DATUM 21 juni 2021
UW BRIEF VAN 16 april 2021
UW KENMERK PD004767
ONS KENMERK PB2021-0979759
INGEKOMEN NR. PB2021-0969598
ONDERWERP wijziging water- en
wegenvergunning

Besluit nummer VTH2021-2469

Deel 1 Besluit en voorschriften

Detailafbeelding locatie werkzaamheden (oranje lijn):

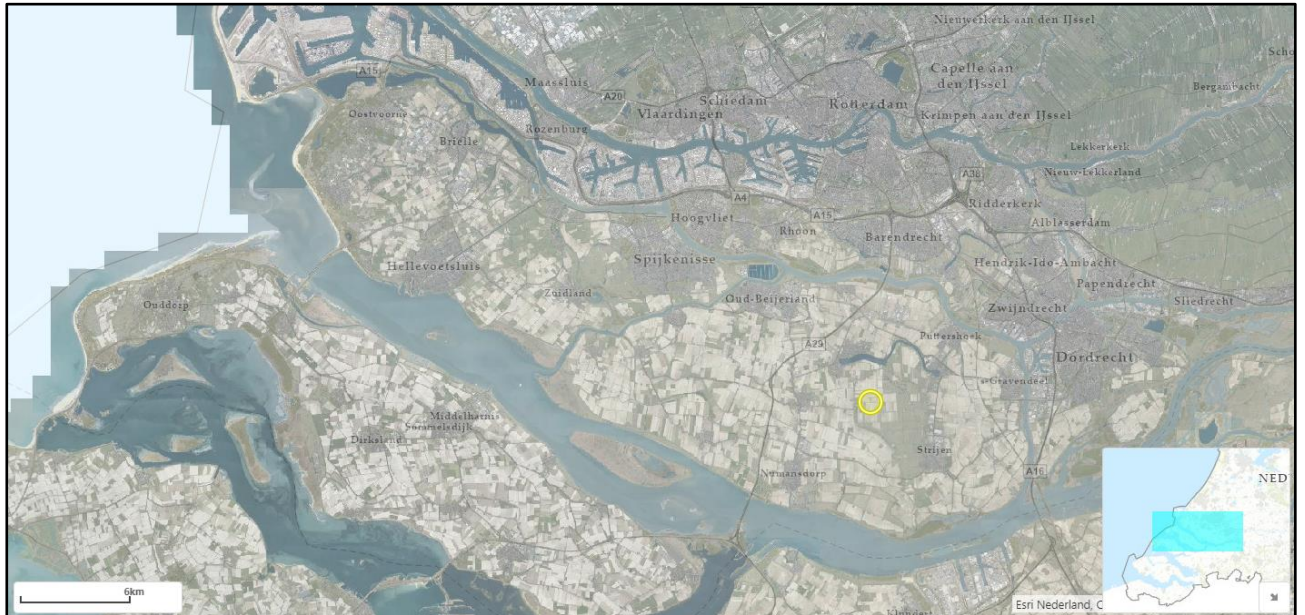
De in vergunning VTH2020-6523 genoemde buiten bedrijf gestelde kabel (tussen Hoekseweg nummer 14 en Hoekseweg nummer 12) dient te worden verwijderd uit de zonering van de watergangen W12180, W05359, W45134 en W45135, nu de nieuwe kabels hetzelfde tracé gaan volgen. Voorschrift 18 uit vergunning VTH2020-6523 komt hiermee te vervallen. Voor het kruisen van in- en uitwegen wordt gebruikt gemaakt van mantelbuizen. In het nieuwe tracé wordt de Hoekseweg op een ander locatie (nabij huisnummer 14) gekruist door middel van twee persingen.

De Hoekseweg bestaat uit een erftoegangsweg type I, een erftoegangsweg type II en een fietspad. De kabels kruisen de Hoekseweg erftoegangsweg type II en het fietspad met twee nieuwe persingen nabij Hoekseweg 14.

2x te maken persing

Te leggen MS kabel
2x (3x1x240 Al)

1. De buiten bedrijf gestelde kabel moet worden verwijderd.
